Nota : modification avril 2024

<p>BATIMENT DATA CENTER</p>	<p>Maitrise d'Ouvrage</p>	<p>Assistant à la Maitrise d'Ouvrage</p>	<p>Architectes</p>	<p>Bureaux d'Etude Technique</p>	<p>Contrôleur Technique</p>
<p>Segro-Actisud - Construction d'une plateforme logistique, d'un data-center et d'un parking ZA Actisud, 90 Chemin du Ruisseau Mirabeau - 13016 Marseille</p>					
n° PLAN	INDICE	DATE	PERMIS DE CONSTRUIRE	ECHELLE	PHASE
PC AN 04a	A	09/10/2024	Plan Acces Pompiers N1 - LOG	1:750	PC
				Réf_info	77074

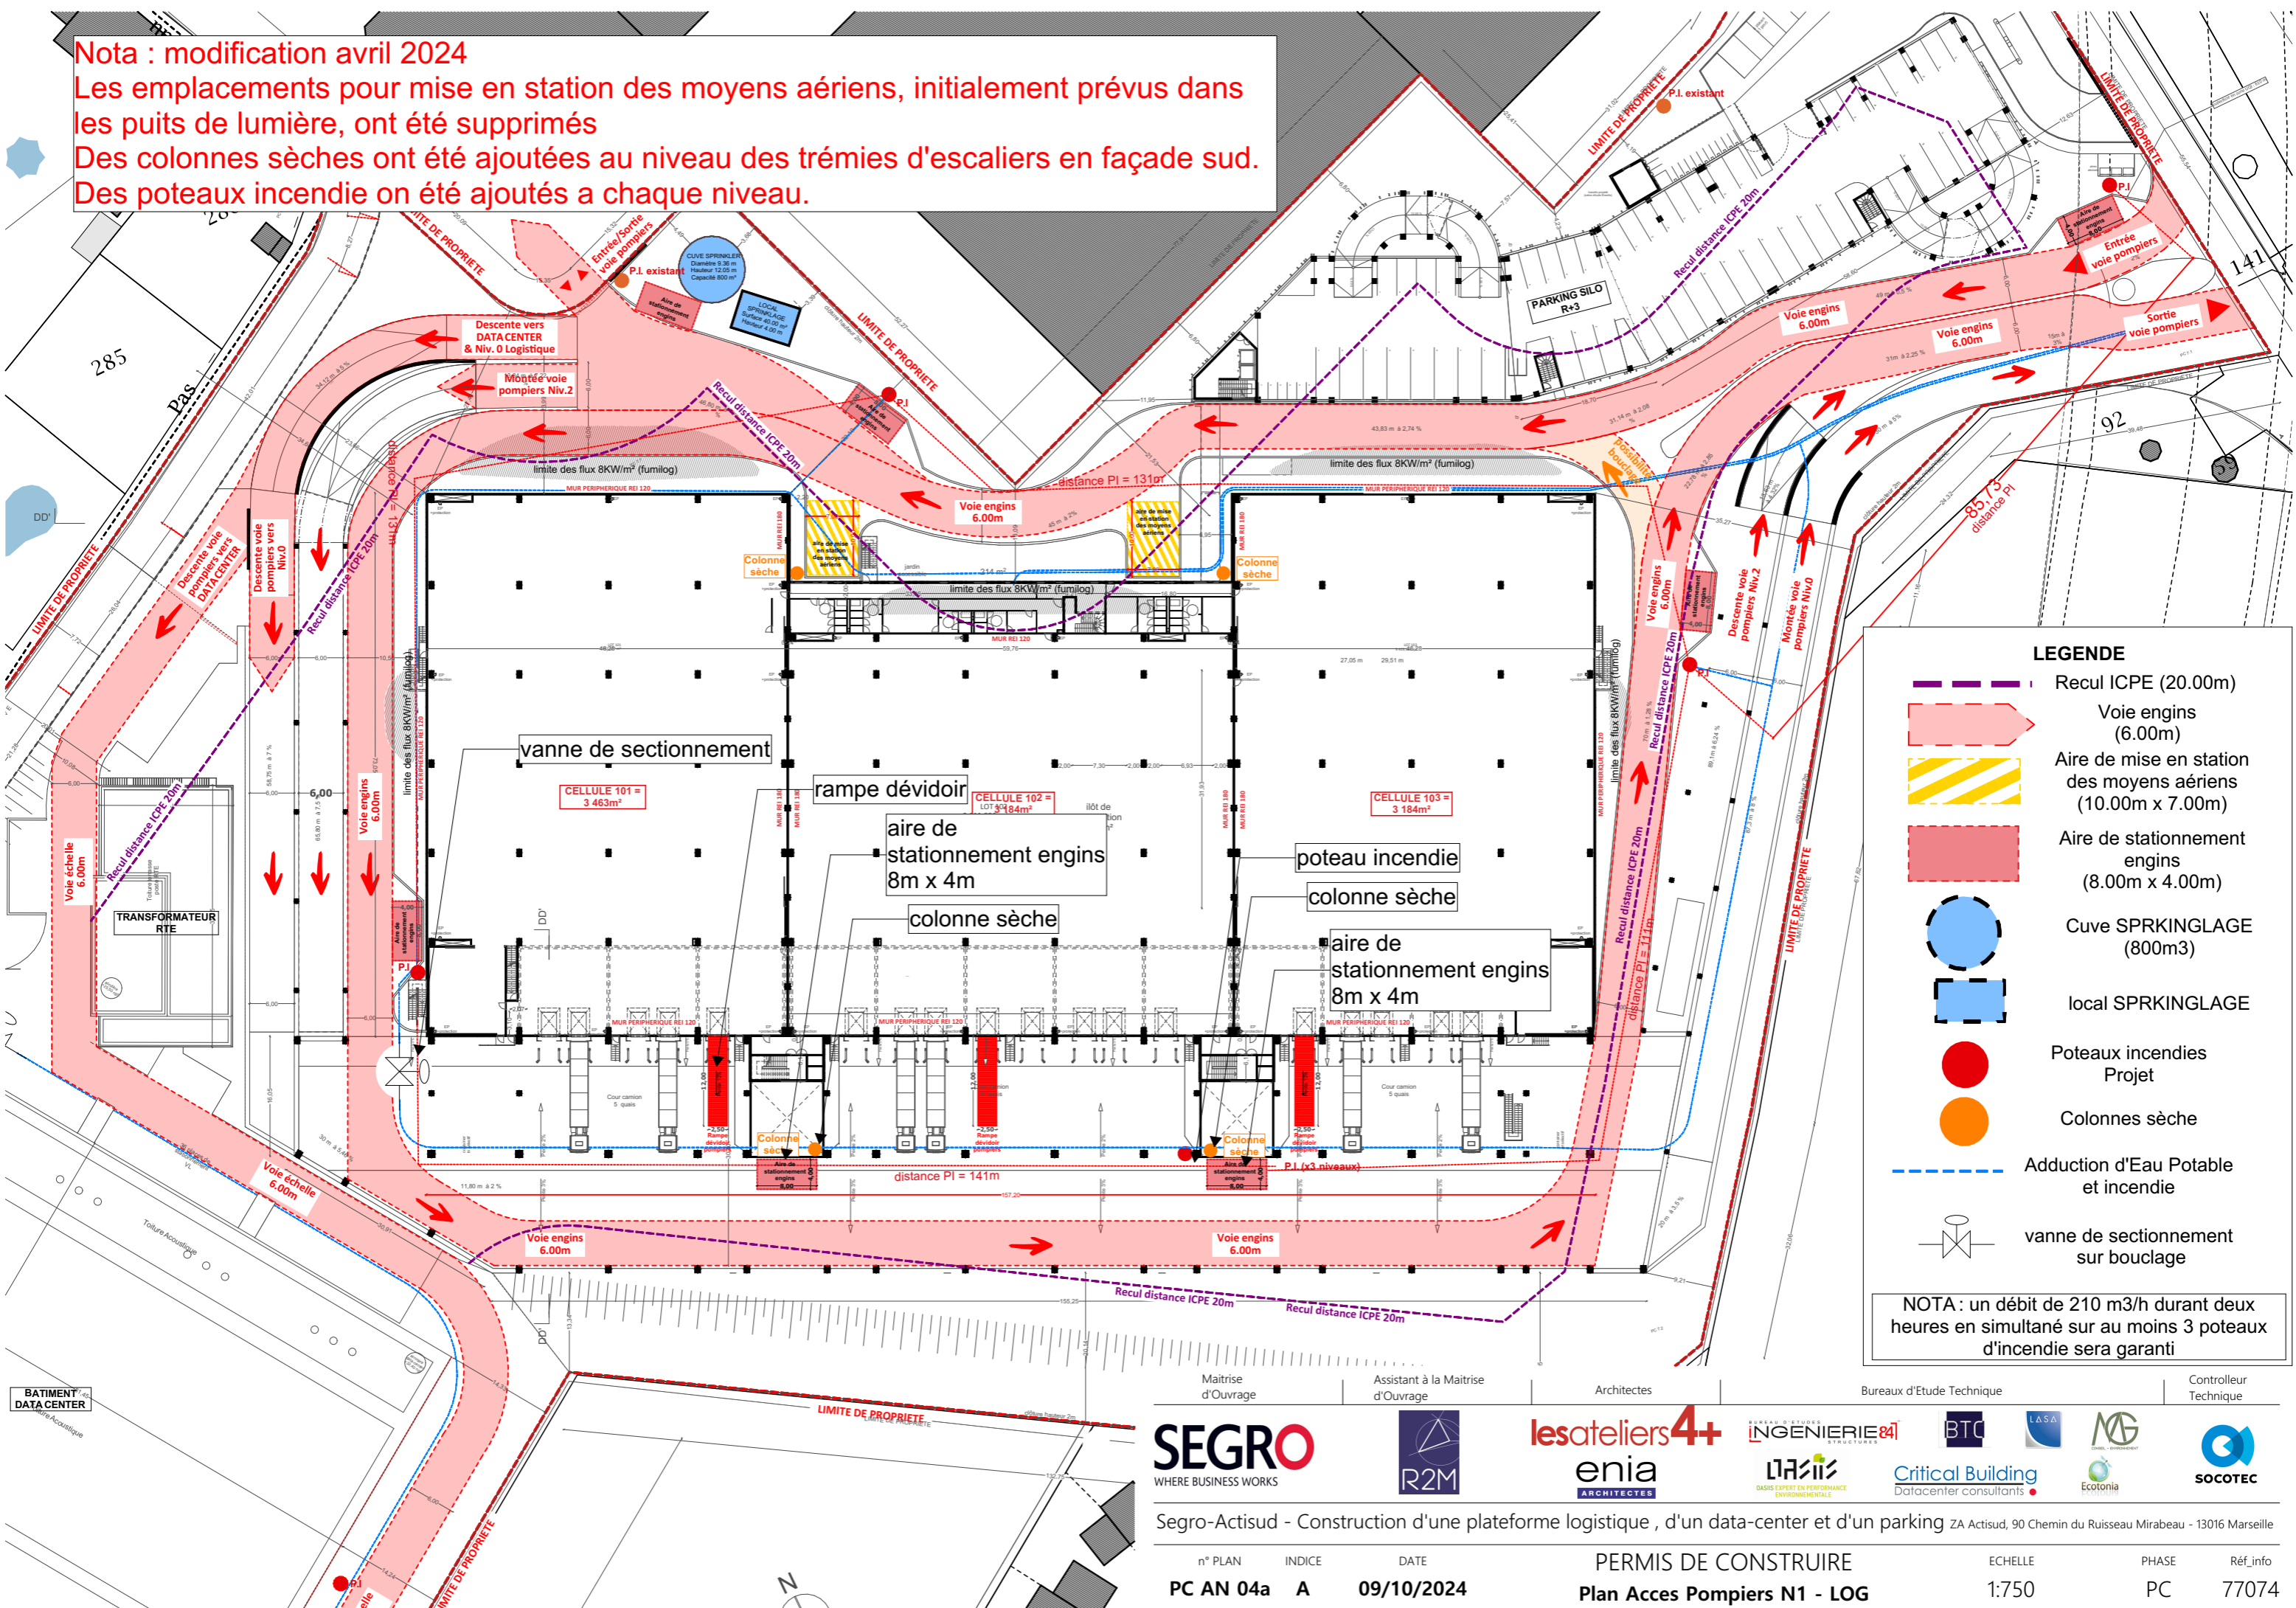
Les emplacements pour mise en station des moyens aériens, initialement prévus dans les puits de lumière, ont été supprimés
 Des colonnes sèches ont été ajoutées au niveau des trémies d'escaliers en façade sud.
 Des poteaux incendie ont été ajoutés à chaque niveau.
